Zusammenfassung der Einwendungen & Stellungnahmen

Von: [REDACTED]
Gesendet: 26.07.2019 09:27:34
An: [REDACTED]
Betreff: BV 723/19 WKW Felsentunnel Ramsau

Vorhaben Bau und Betrieb einer Wasserkraftanlage in der Ramsauer Ache

In den Antragsunterlagen ist folgende Planunterlage aus dem Plan-Nr. E-1 er-

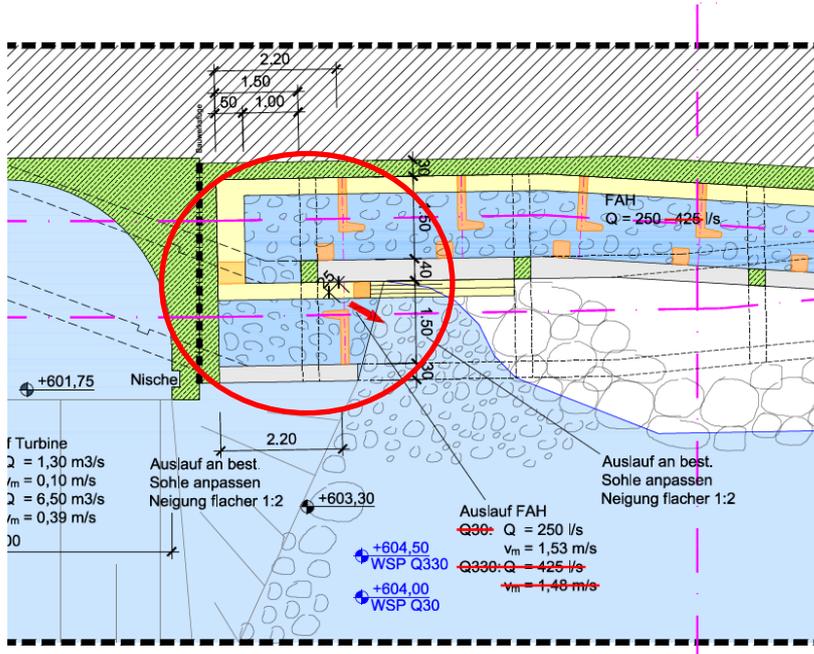
Der Einstiegsbereich in die Fischaufstiegsanlage sowie die Strömunglenkung nach dem letzten Becken ist in einem Detail mit Ansicht bzw. Schnitt besser darzustellen. Die gelb gefüllte Zwischenwand zwischen dem vorletzten und letzten Becken ist für uns nicht nachvollziehbar. Das vorletzte Becken weist laut dieser Darstellung im Grundriss wesentlich geringere Dimensionen auf, als die übrigen Becken. Auch das letzte Becken ist laut Plan 20 cm breiter (Breite = 2,20 m anstatt 2,00 m) angegeben. Wie wirkt sich dies auf die Energiedissipation in dem rein technischen Bauwerk aus? Dem Plan fehlt auch eine Legende und Schnittlinien sind nicht mit der Blickrichtung des Schnittes gekennzeichnet (dies betrifft auch weitere Planunterlagen). Wir bitten den Planer hierzu Stellung zu nehmen und detailliertere Pläne (Ansichten, Schnitte) zu ergänzen.

Abb. 8: geplante Nothaltebucht 2 (Quelle: Auszug aus Plan Nr. E-3 vom 25.11.2020, IB Ederer)

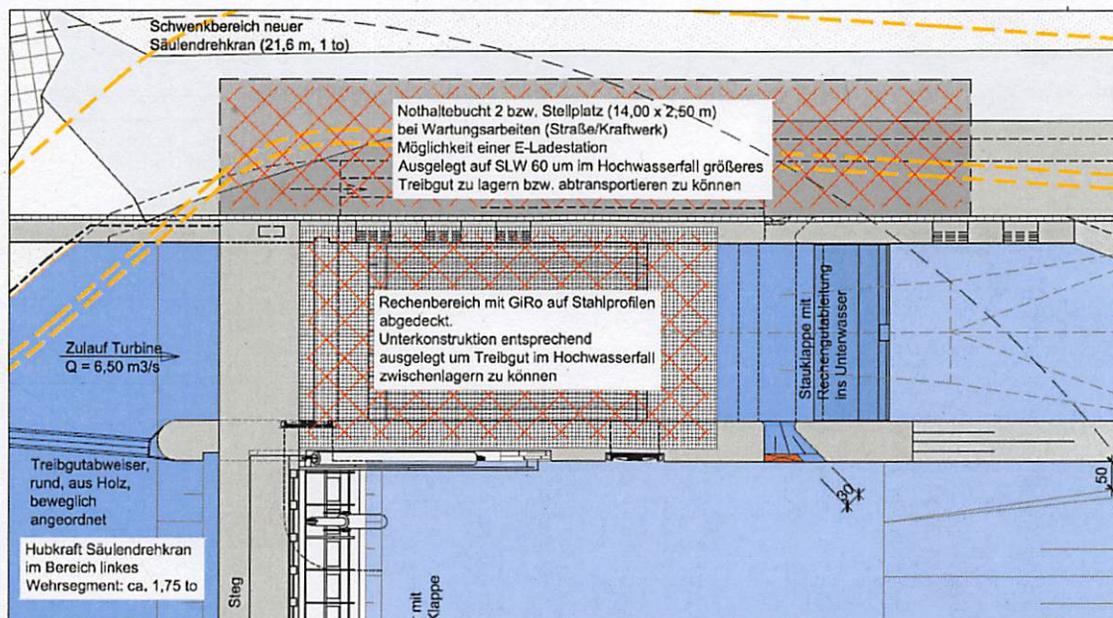
Der Einsatz eines Autokrans mit entsprechenden Auslegern z.B. für Wartungsarbeiten an der Kraftwerksanlage wurde in der Plandarstellung bisher nicht berücksichtigt. Die Nothaltebucht 2 (Abb. 8) ist dabei äußerst kritisch zu sehen, da diese einen Großteil des Lichtraumprofils des Radweges beansprucht und zudem direkt hinter der Verschwenkung um den Felsvorsprung herum liegt und daher für Radfahrer erst sehr spät einsehbar ist. Hier ergibt sich aus unserer Sicht ein Problem mit der Sichtweite für den Radverkehr, das im Zuge der Planung noch abzuhandeln ist. Außerdem wären Radfahrer bei Belegung der Haltebucht gezwungen auf die Hauptfahrbahn auszuweichen. An dieser Stelle würde dies einen Wechsel auf die Hauptfahrbahn unmittelbar nach dem Portal des Felsentors bzw. der geplanten Galerie bedeuten, was eine rechtzeitige Sichtbeziehung zwischen Fahrzeugführer

Abbildung 17: Ederer Dez 2018: Rechenanordnung und Fischabstiegskorridore.

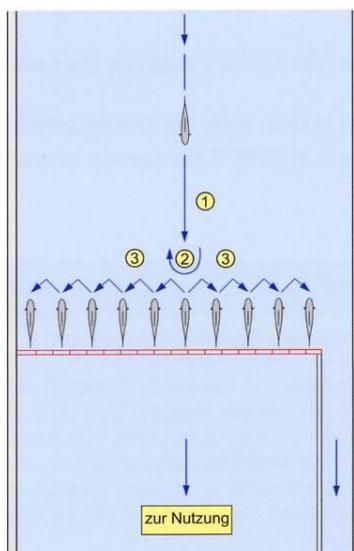
Eine deutlichere Trennung von Einlaufbauwerk und Ausgang Fischaufstiegshilfe ist aufgrund des „Sperrbereiches für aufwandernde Fische vor dem Kraftwerkseinlass“ sowie der Gefahr von „Spülungen“ dringend notwendig und gem. den Bestimmungen vorgeschrieben.

Der mangelnde Abstand des Ausganges der Fischaufstiegsanlage zum Einlaufbauwerk entspricht nicht den Vorgaben und Bestimmungen.
